# 工程签证审批单

项目名称	开元壹号 60#地块商务公寓楼	工程名称	幕墙工程
归属合同	开元壹号 60#地块商务公寓楼幕墙工程 施工合同	合同编号	KYYH.60B-JA-031
签证部位	裙房部分位置玻璃幕墙改百叶和五层东北角局部开启扇位置		
施工单位	中建七局建筑装饰工程有限公司		
签证内容	<p>签证内容：根据裙房部分位置玻璃幕墙改百叶和五层东北角局部开启扇位置调整变更要求，需要我方配合拆除已施工完成的玻璃幕墙，部分玻璃幕墙更改为百叶幕墙，现就该部分因设计变更而引起的拆改施工内容办理签证，请甲方对此费用予以签证确认。</p> <p style="text-align: center;">后附：工程量计算书、签证计价表</p> <p>施工单位经办人:(签字盖章) <b>董玉辉</b> 日期：2020.11.30</p>		
监理单位意见	<p style="text-align: center;">情况属实</p> <p>监理工程师:(签字盖章) <b>叶国</b> 日期：2020.12.1</p>		
项目工程部意见	<p>专业工程师或经理：情况属实 毕尔生 日期：2020.12.4</p> <p>工程总监：<b>孙雪西</b> 日期：2020.12.4</p>		
成本管理部意见	<p style="text-align: center;">该签证最终金额为14460元(壹万肆仟肆百陆拾元)</p> <p style="text-align: right;">吉香蕊 2021.6.26</p> <p>专业成本管理岗： 日期：</p> <p>部门经理： 日期：</p>

<b>设计变更(补充) 通知单</b>		项目名称	洛阳开元壹号60#地块项目
		建设单位	洛阳浩德鑫置地有限公司
项目编号	B01.1855N	专业	幕墙(门窗)
被修改版本号	A1.0	修改日期	2020年10月26日
被修改图号	裙房部分位置玻璃幕墙改百叶和五层东北角局部开启扇位置调整

开元壹号60#地块商务公寓楼项目幕墙工程-玻璃改百叶签证现场确认单

P校18轴5层

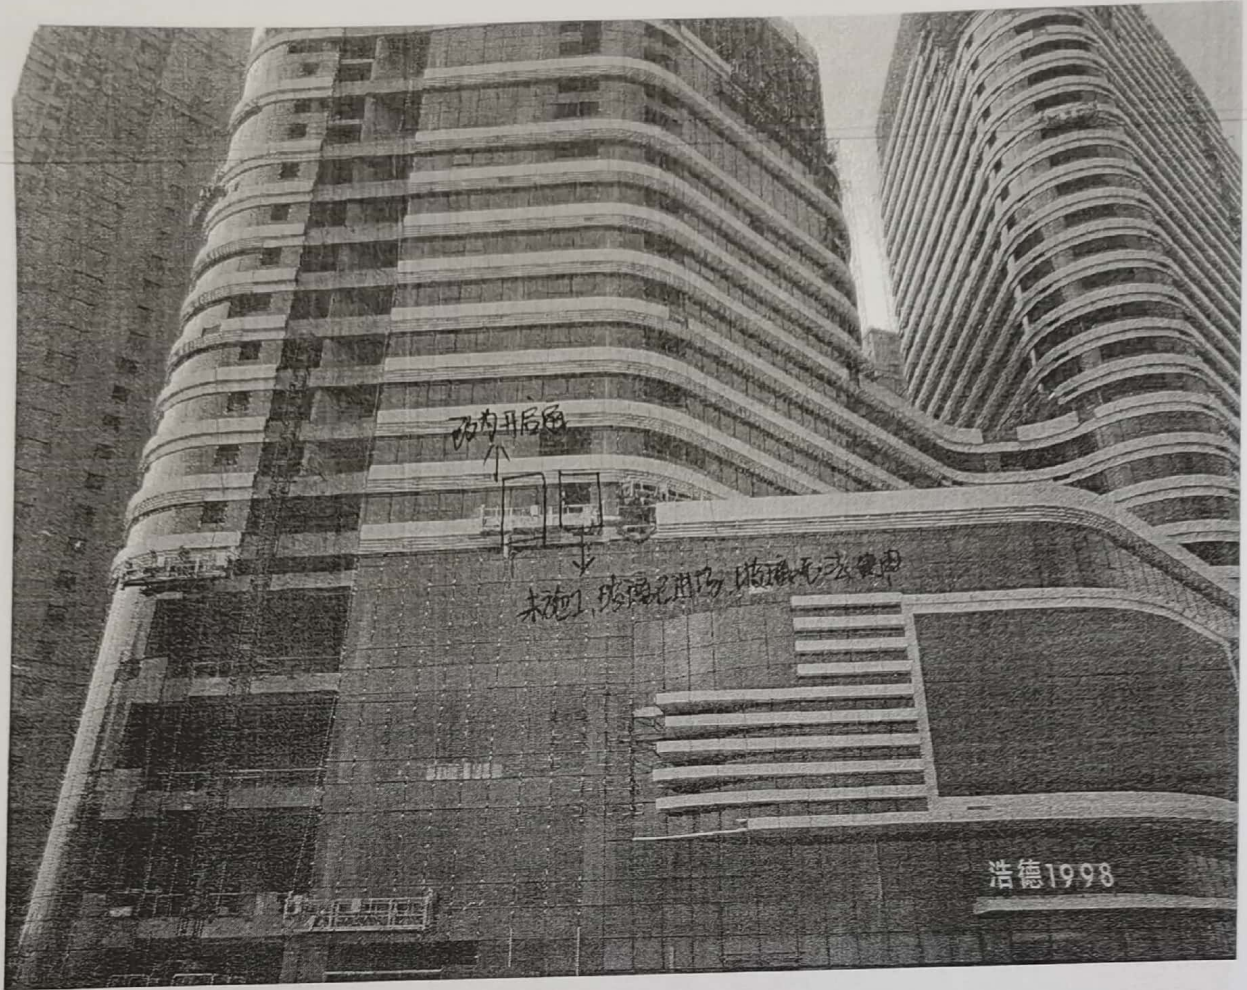
设备层

1m2 及 2/B ~ 3/D

设备层

1层 F/G轴，设备夹层

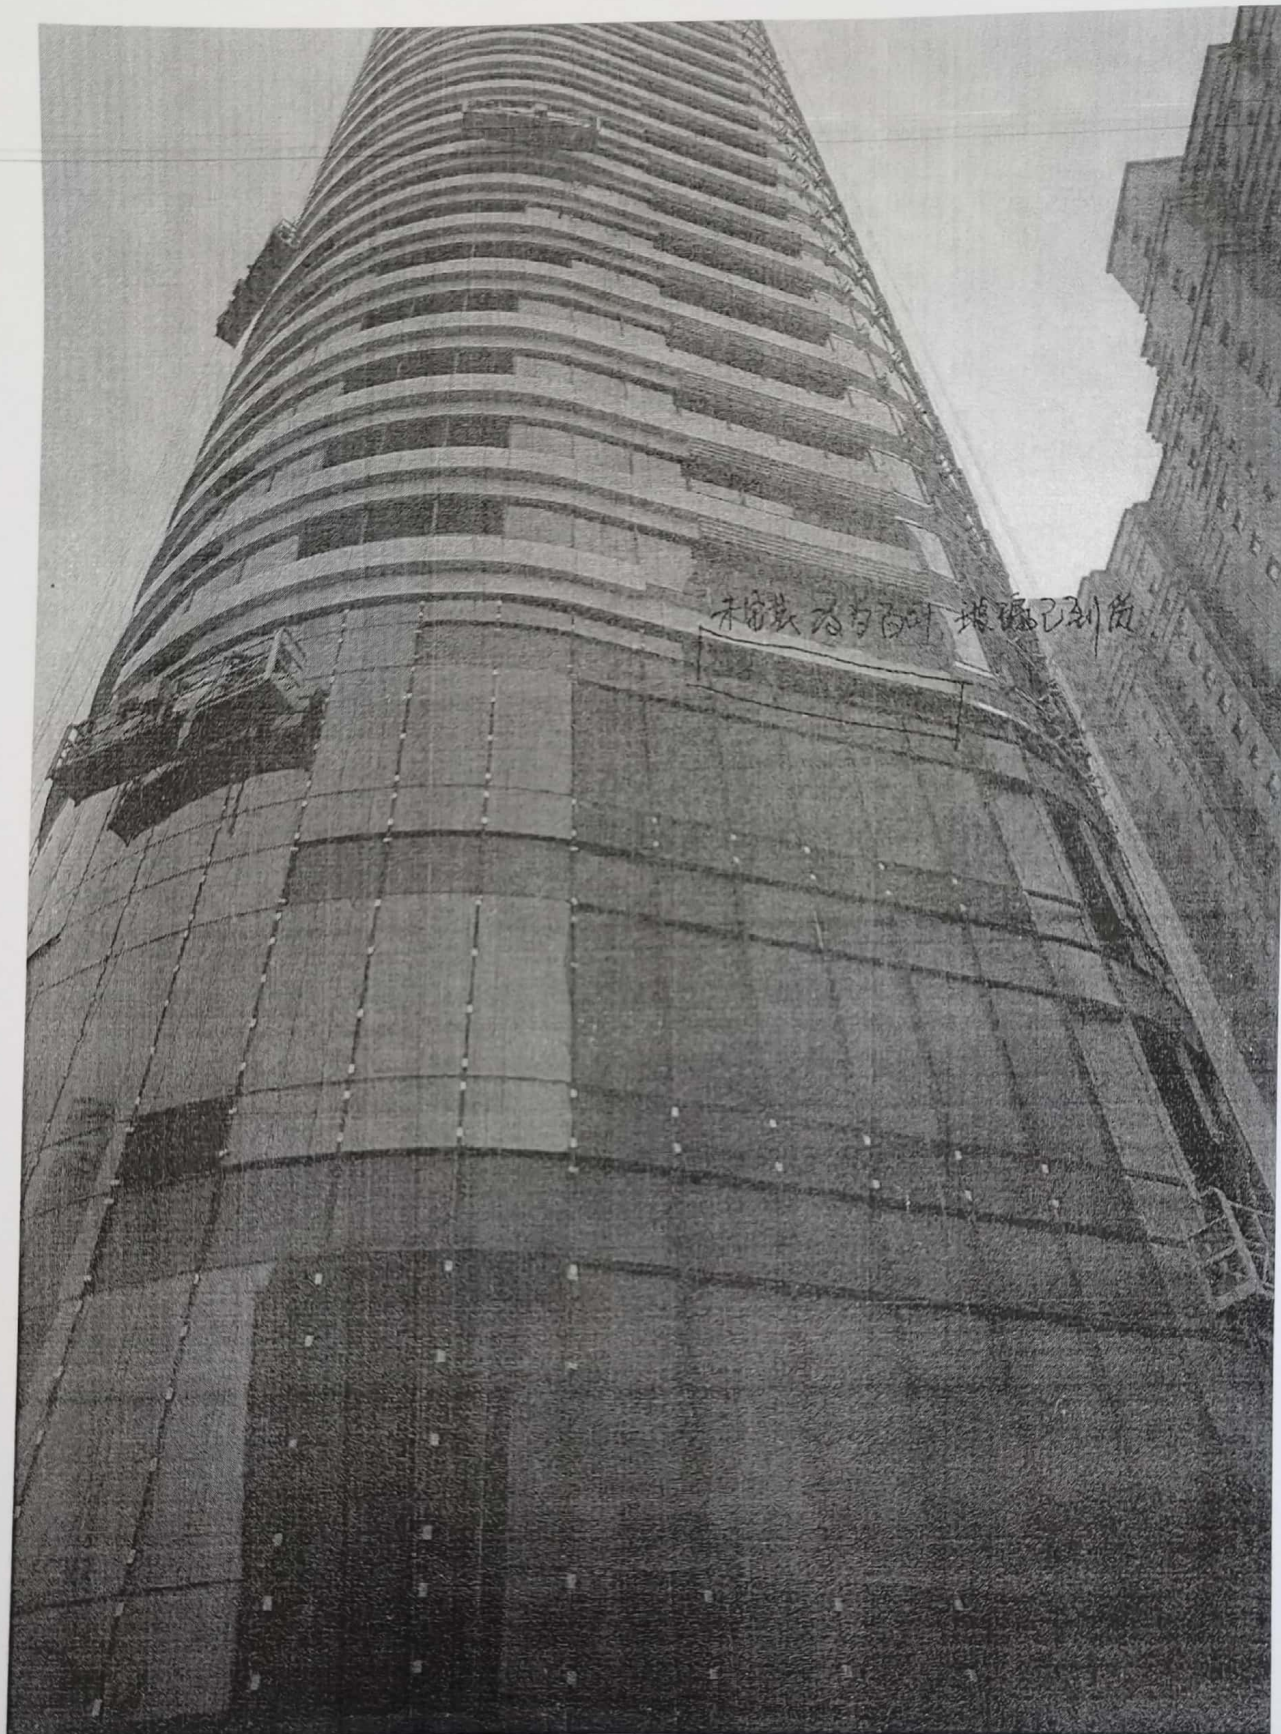
未安装为与百叶，玻璃已到货

4w5轴及 2/B轴 1层

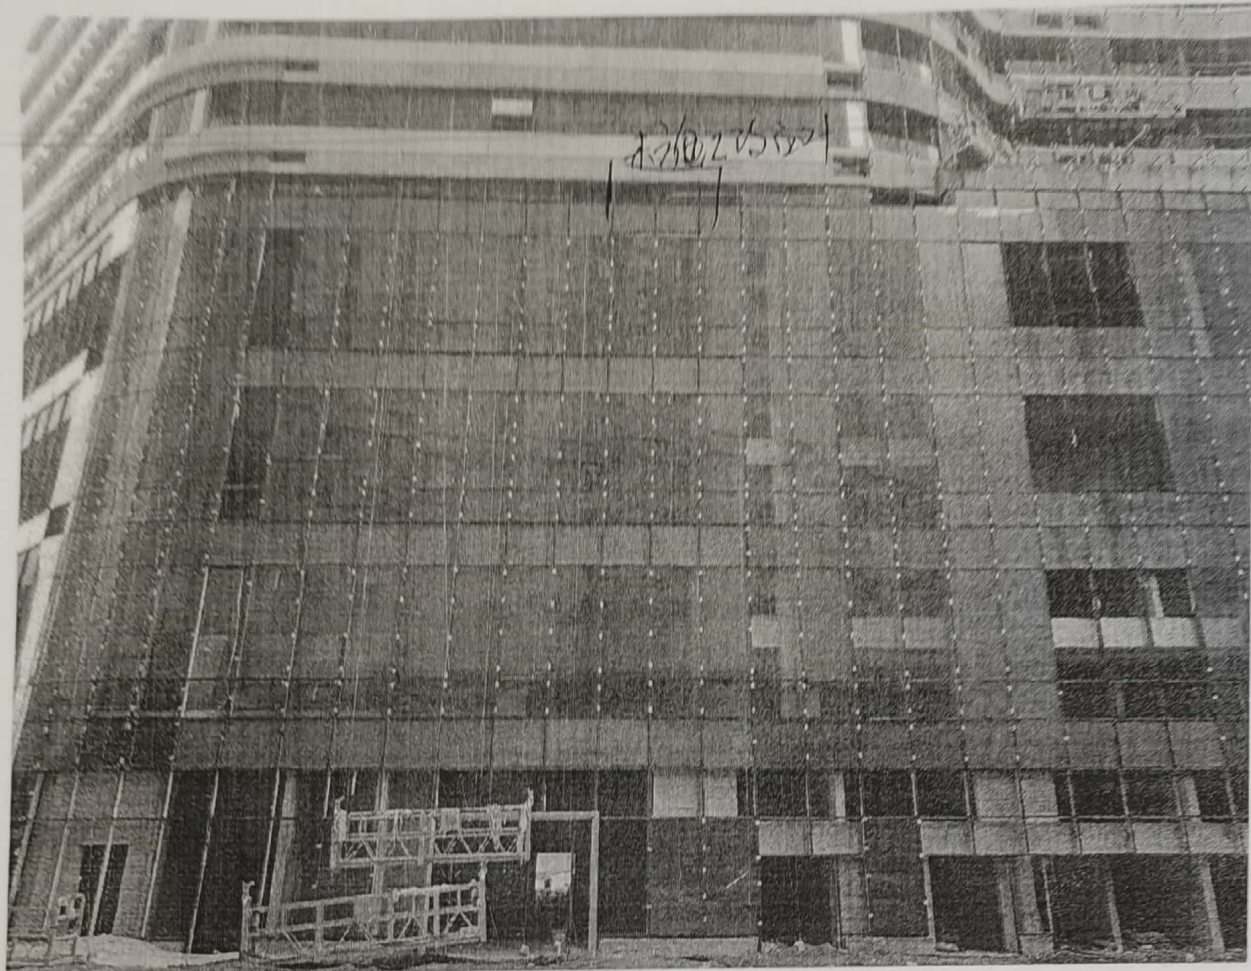
卷杆已安装 梁拆除  
改为小背杆+白河
